『초침 및 포기조 권양기 노후, 파손 강제받침 보수공사』
공사현장 실정보고 및 조치계획 검토

중랑물재생센터

공사현장 실정보고 및 조치계획 검토

⑤ 3처리장 유입펌프장 수문권양기 받침파손

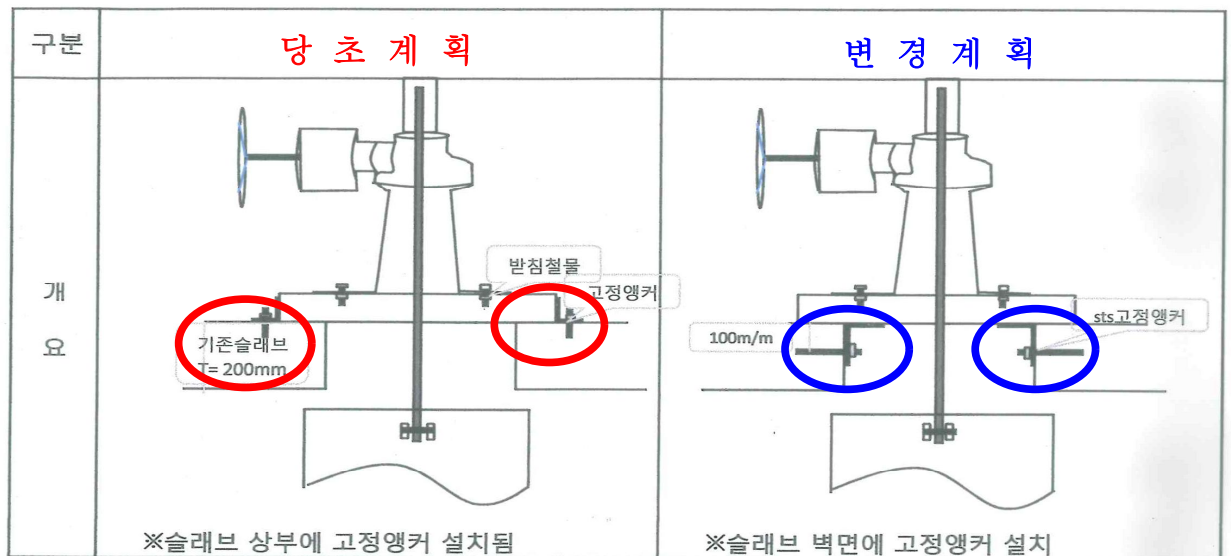
- ④ 설계에 반영되지 않은 제4처리장 초침부의 권양기 받침은 강재가 아닌 콘크리트 받침이 나 콘크리트 구조물과 양카볼트가 노후, 파손되어 권양기 받침이 전도되는 등 보수가 필요하고 양카 설치부의 콘크리트 슬래브는 노후, 열화로 권양기 받침 고정방법의 변경이 필요한 실정임 (32개소 중 20개 미보수되어 20개 보수필요)
- ⑤ 설계에 반영되지 않은 제3처리장 유입펌프장 수문권양기는 약950kg 이상의 큰 중량으로 권양기 받침 기초콘크리트 및 고정 양카의 노후, 파손으로 권양기 작동시 양카가 뺏히고 전도되는 등으로 수문작동에 어려움이 있고 콘크리트 슬래브의 노후 열화로 양카고정 방법 변경이 필요한 실정임(24개소 중 21개 미보수 상태임)

⑤ 제3처리장 수문 권양기 기초 및 앙카 파손

- ③ 당초 설계시 수문 권양기 받침규격(1,000*490*75mm, ㄷ형강)을 1개 종류로 설계했으나 이 포기조와 초침의 수문권양기에 따라 규격이 상이하여 현장 규격에 맞는 받침(800*310*75mm ~1,000*480*75mm, ㄷ형강) 등으로 변경시행 하고, 권양기 규격,무게 등을 고려하여 설계도면 및 산출내역을 조정 변경 하여 시행하고자 함.
- ④ 4처리장 초침부의 권양기 무근콘크리트 받침은 슬래브의 노후,열화된 콘크리트 구조물을 치핑 제거 후 강재 받침을 설치하고 받침을 구조물 철근과 용접 고정한 후 콘크리트 단면복구를 시행코자 하며,
- ⑤ 3처리장 침사지 전후단 유입수문 권양기 받침하부 콘크리트도 노후,열화되어 콘크리트 구조물을 치핑한 후 4처리장과 같이 강재 받침을 설치하고 받침을 구조물 철근과 용접 고정한 후 콘크리트 단면복구를 시행하고자 함
- ⑥ 제3처리장 포기조의 권양기 받침중 상태가 양호한 개소의 보수를 축소하여 노후도가 심한 제3처리장의 유입수문 권양기 받침 보수공사를 계약금액 범위 내에서 변경하여 시행코자 함
